日本原子力研究開発機構 大洗研究所(北地区)JMTR(施設番号1)の 核燃料物質使用変更許可申請の概要について

令和5年11月22日

1. 概要

本使用変更許可申請の内容(1/2)

図9.2-1 JMTR液体廃棄物排水系概略図

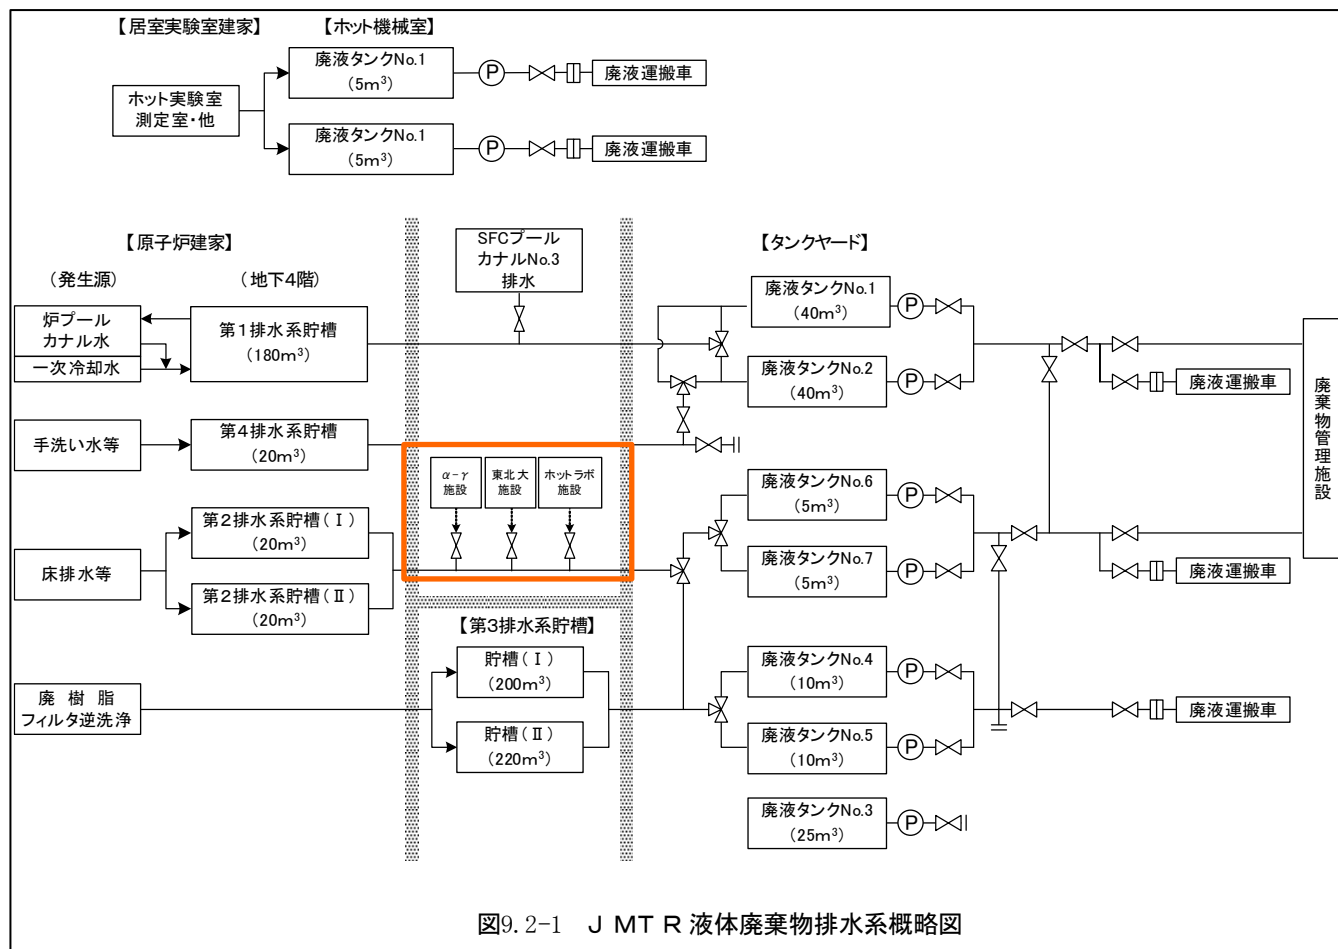
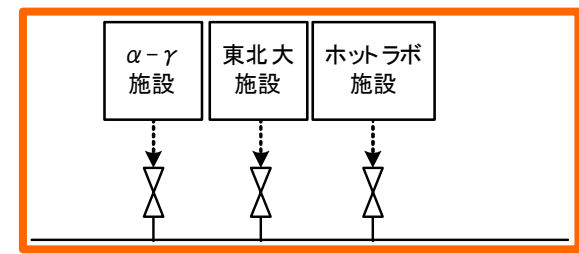
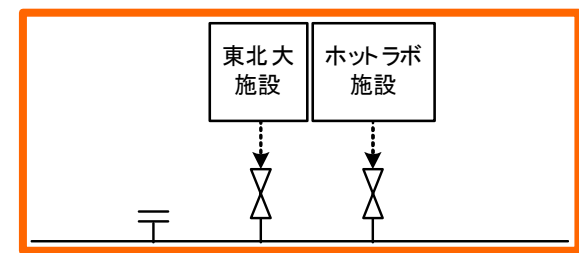
図9.2-1 JMTR液体廃棄物排水系概略図において、JMTRのタンクヤードで照射燃料試験施設である α - γ 施設、東北大施設、ホットラボ施設から液体廃棄物を受入れることができる許可を受けているが、 α - γ 施設からの液体廃棄物の受入れを終了することによる配管撤去に伴い、弁の撤去及び閉止蓋の取付けを行う。また、本文についても、タンクヤードへの液体廃棄物の受入れに関する記載の適正化を行う。

閉止蓋の設計

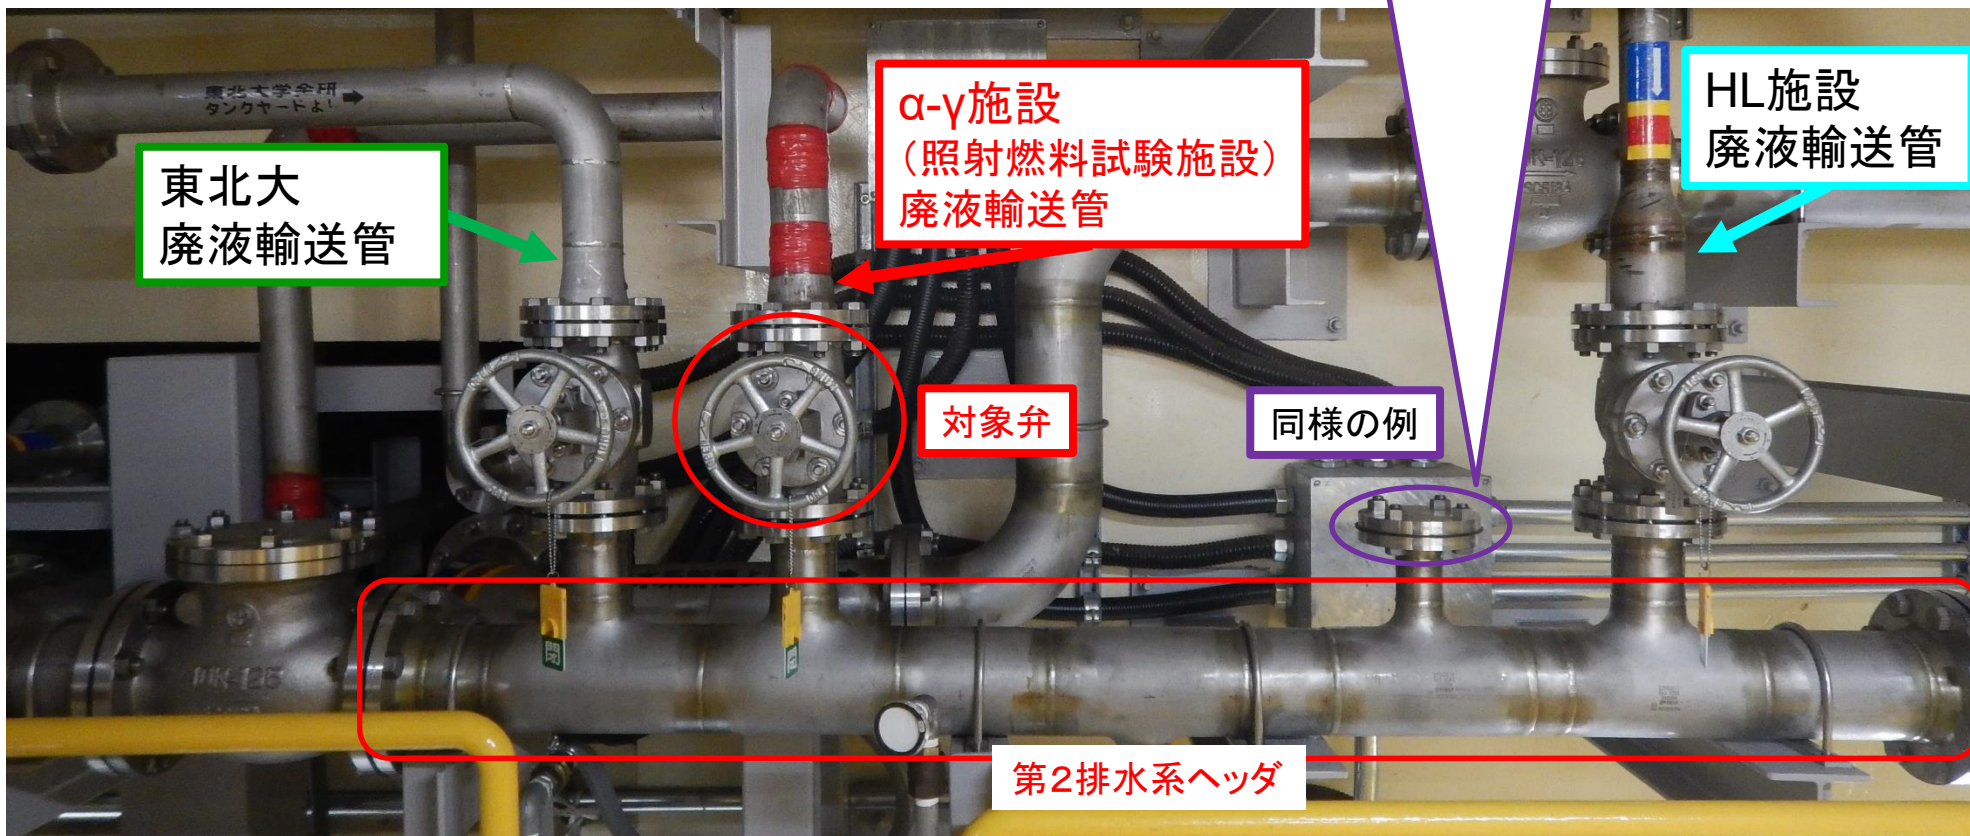
弁を取り外し、閉止蓋を取り付ける改造であり、既設の配管系の一部である第2排水系ヘッダ部については変更はない。

この状態と同様の状態にする。ボルト構造になっているため、もし、修理が必要となった場合においても、交換が可能である。

閉止蓋は、既設の第2排水系ヘッダの弁を取外した後に発生する開口部に取り付けるものであり、取付後における閉止蓋は、既設の配管系を構成する機器の一部となる。

タンクヤードの既設配管系に関する安全機能を確認するための設計については、配管系にはカバーやダクト等は設けていないこと、ファイバースコープを挿入できる構造となっていることから、目視等により健全性を確認できる設計となっている。また、保守性については、閉止蓋は、既設の構成機器と同様に単純なボルト締付により取付けることから修理・交換等が容易な設計となっている。このため、今回の改造工事においては、使用前検査対象施設であるタンクヤードの安全機能を確認するための設計に変更はないことから、次ページに示す閉止蓋の技術基準への適合に関する検査を計画している。
